## 改善箇所説明図

### 不具合発生箇所の構造、装置又は性能の状況及びその原因

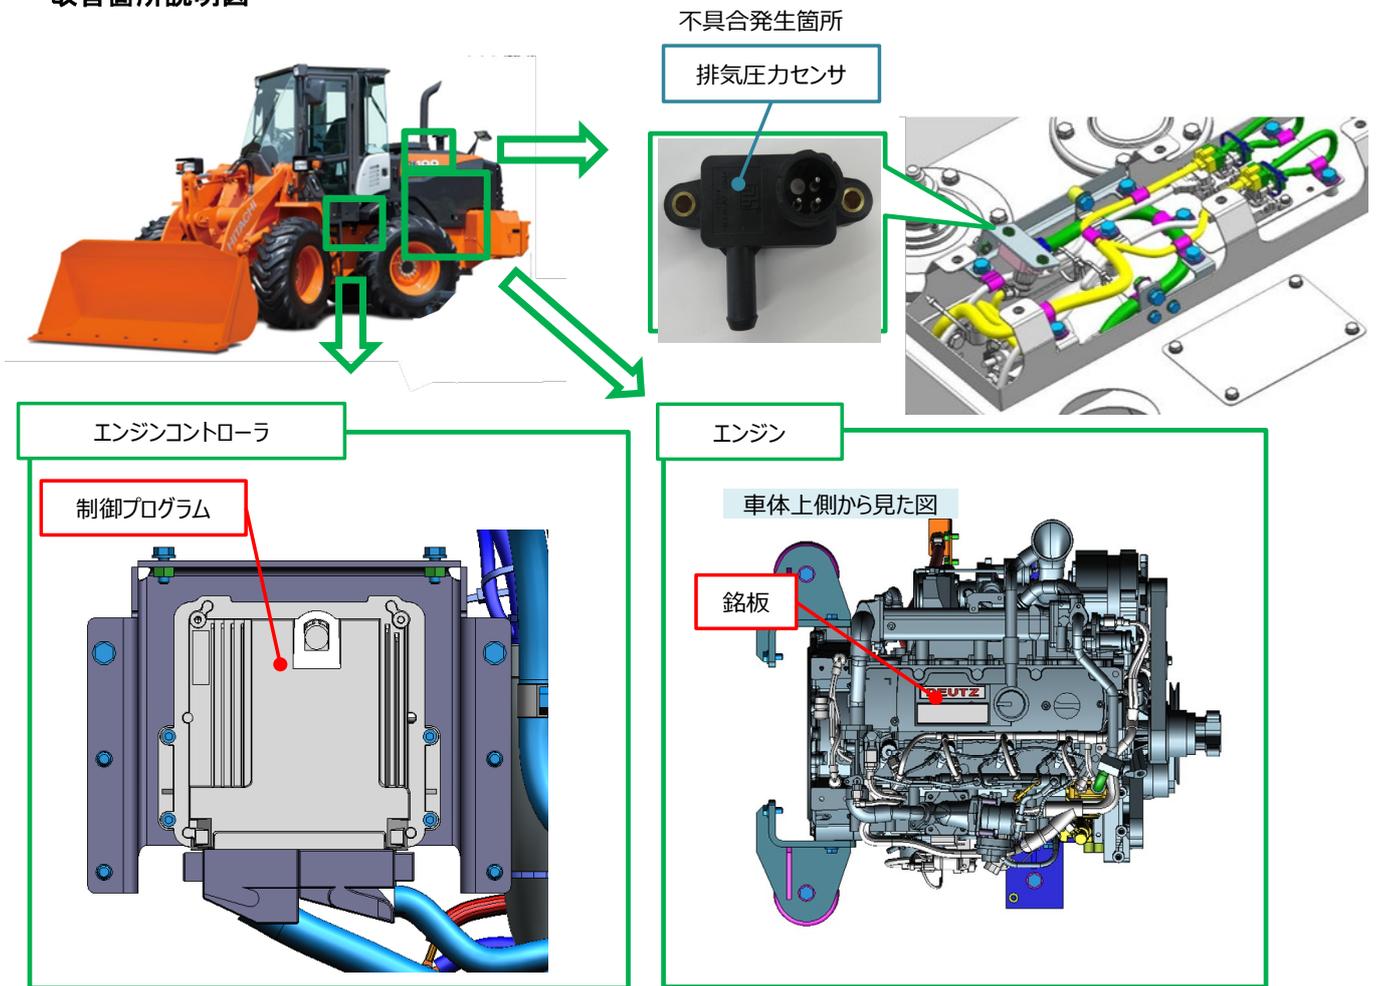
ショベル・ローダの排気ガス後処理装置(尿素SCRシステム)において、低温環境下で、排気ガス中の水分が排気管内部圧力を測定する排気圧力センサの圧力検知部で結露し、凍結することがある。このため、排気管内部の圧力を誤検知し、警告灯が点灯することがある。そのままの状態で使用を続けると、フェールセーフ制御となり、原動機の出力が低下するおそれがある。

全車両、エンジンコントローラの制御プログラムを対策プログラムに変更する。あわせて、エンジン銘板も貼りかえる。

識別: キャブ下のエンジンコントローラカバーに黒色ペイントにてマーキングを行う。
